Mission régionale d'autorité environnementale

**Avis délibéré sur le projet d'exploitation du parc éolien de
la SEPE LA SAULSOTTE à La Saulsotte (10)
porté par la société SAS SEPE LA SAULSOTTE**

Nom du pétitionnaire	SAS SEPE LA SAULSOTTE
Commune	La Saulsotte
Département	Aube (10)
Objet de la demande	Demande d'autorisation environnementale de construire et d'exploiter un parc éolien de 7 aérogénérateurs et 2 postes de livraison.
Date de saisine de l'Autorité environnementale	01/09/2025

Figure 3: Localisation de la zone d'implantation potentielle par rapport aux couloirs de migration connus dans l'ancienne région Champagne-Ardenne

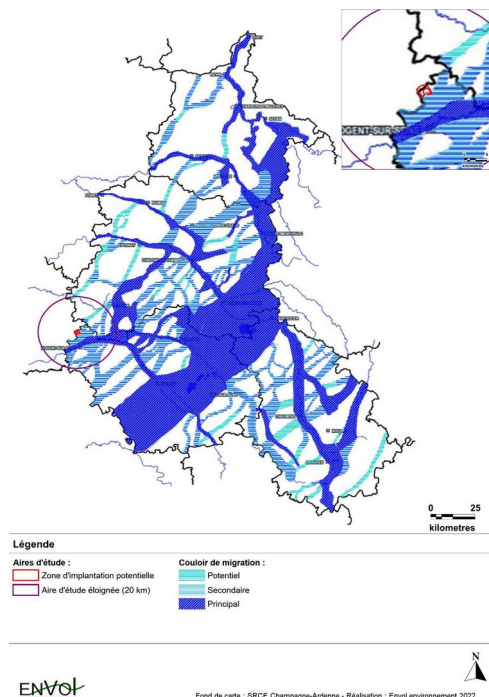
Comme indiqué plus haut, la ZIP se situe en bordure nord d'un couloir de migration secondaire connu à l'échelle régionale et identifié au sein du SRE et à moins de 5 km au nord d'un couloir de migration principal. Le projet se situe également dans une zone à enjeux forts pour les oiseaux et en bordure nord d'une zone à enjeux très forts identifiée à l'échelle régionale.

Au regard des résultats des observations faites sur le terrain, le dossier conclut à des enjeux modérés à forts pour la période de migration post-nuptiale et modérés pour la période pré-nuptiale. Le dossier indique qu'en période post-nuptiale, un axe migratoire d'ordre secondaire est bien défini. L'essentiel des observations réalisées dans l'aire d'étude concerne des oiseaux en vol avec 12 847 individus observés (76,8 % des effectifs totaux). La majorité de

Figure 6: Localisation de la zone d'exclusion en lien avec le patrimoine mondial de l'UNESCO Coteaux, Maisons et Caves de Champagne

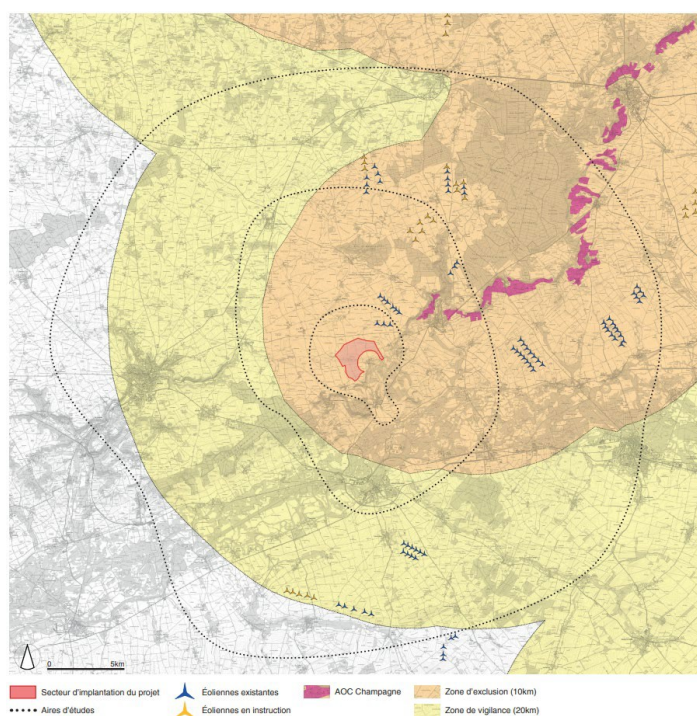
Le risque de covisibilité est jugé modéré, mais l'impact visuel est faible selon le dossier. La mission UNESCO ne partage pas cette conclusion au regard de son avis du 26 septembre 2025. Le porteur de projet fait notamment référence à la présence du parc éolien existant du Chemin de Perré. La mission UNESCO rappelle que cette installation a été autorisée le 7 avril 2011, soit antérieurement à l'inscription des Coteaux, Maisons et Caves de Champagne par le Comité du patrimoine mondial le 4 juillet 2015 à Bonn. Depuis cette date, les exigences de protection liées à la valeur universelle exceptionnelle du Bien interdisent la création de nouveaux motifs éoliens susceptibles d'altérer la lecture des paysages viticoles. Dans ce contexte, le projet de La Saulsotte ne peut qu'aggraver un effet visuel déjà préjudiciable et se trouve en contradiction avec l'exigence actuelle d'absence totale d'impact sur la qualité des paysages viticoles de Champagne, dont la cuesta d'Île-de-France qui constitue une expression locale de la Zone d'engagement. L'éolienne la plus proche serait située à moins de 500 m du rebord de la cuesta.

Le plan paysage éolien du vignoble de Champagne mandaté par l'association France Renouvelables (ex-FEE) localise également ce projet éolien en zone d'exclusion, dans la zone de recul minimal de 4,5 km préconisée par rapport au rebord de cuesta sur le plateau, situation que semble méconnaître le porteur de projet dans son dossier.

Ce projet d'implantation éolienne est jugé incompatible par la mission UNESCO avec la préservation du paysage, notamment en raison de sa visibilité accrue depuis les vignobles et les coteaux, créant un effet de « mur d'éoliennes ». L'impact cumulé avec le parc existant du Chemin Perré n'est pas suffisamment évalué, et le projet ne respecte pas l'exigence d'absence totale d'effet visuel sur ce paysage emblématique. Les vues depuis la plaine et les vignobles seraient ainsi dégradées, sans justification satisfaisante du porteur du projet. Une telle installation entraîne un effet d'écrasement visuel du relief, accentué par la proximité du projet avec le rebord du plateau (moins de 500 m). Les photomontages retenus sont pour la plupart réalisées sous forme de photographies panoramiques larges, qui ont pour effet

L'Ae partage l'avis de la mission UNESCO et considère également que le dossier n'apporte pas la démonstration que des mesures d'évitement, de réduction ou de compensation permettraient de préserver les conditions d'intégrité de la zone d'engagement du Bien inscrit au patrimoine mondial de l'UNESCO.
